Produktinformation zur Analogeingabebaugruppe 16xI/U oder 8xI/U, potentialgetrennt (6ES5 466-4UA11)

Diese Produktinformation beschreibt **nur die Änderungen** gegenüber der 466-3LA11 und die Inbetriebnahme.

Product Information on Analog Input Module 16 x I/V or 8 x I/V, Floating (6ES5 466-4UA11)

2. Brochage du connecteur frontal

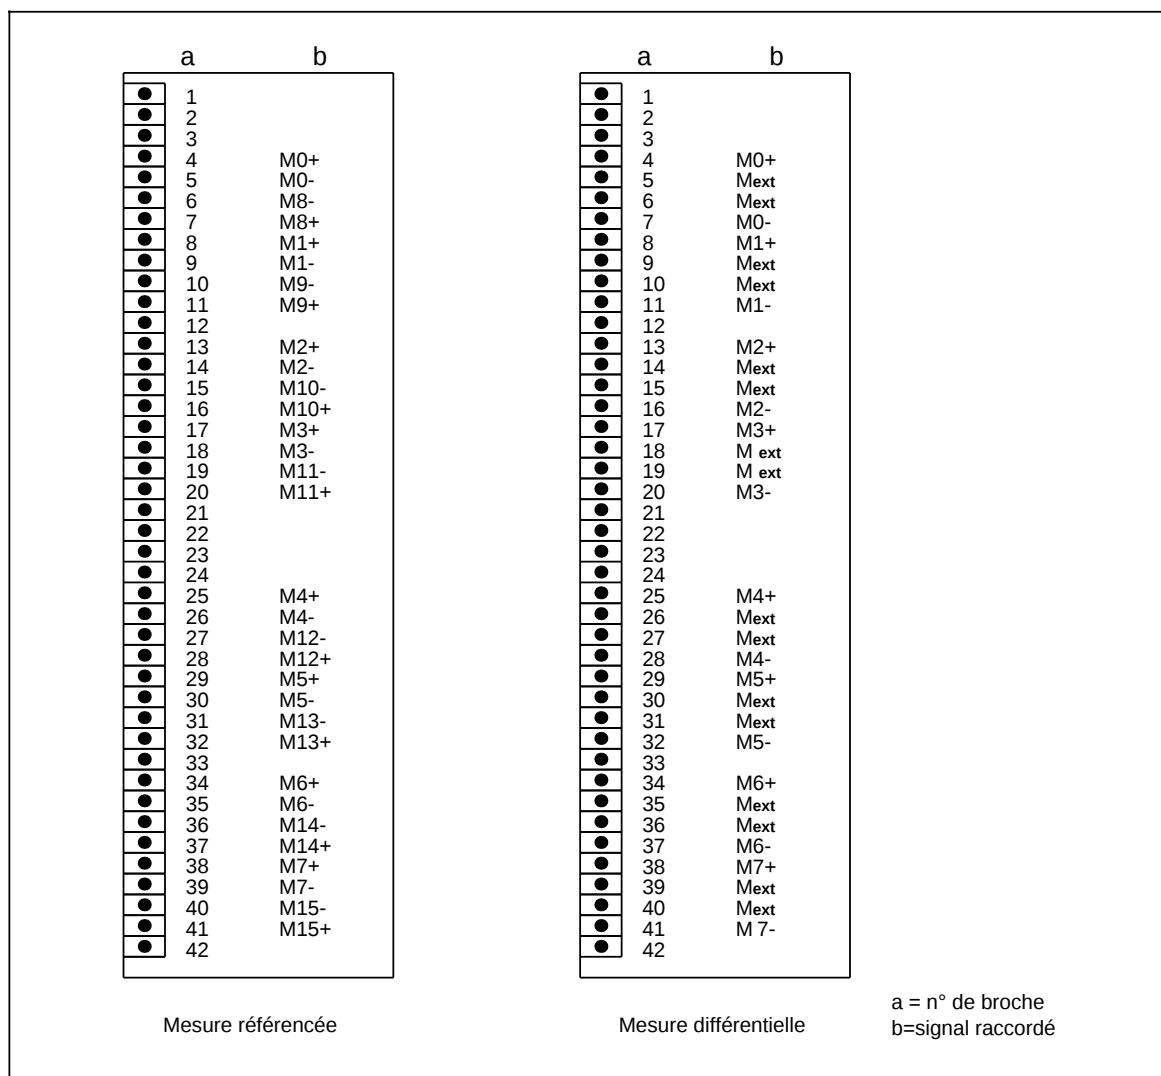
L'information produit ne décrit que les modifications par rapport à la carte 465-3LA11 et la mise en service.

Nota : le brochage du connecteur a changé par rapport à la carte 466-3LA11.
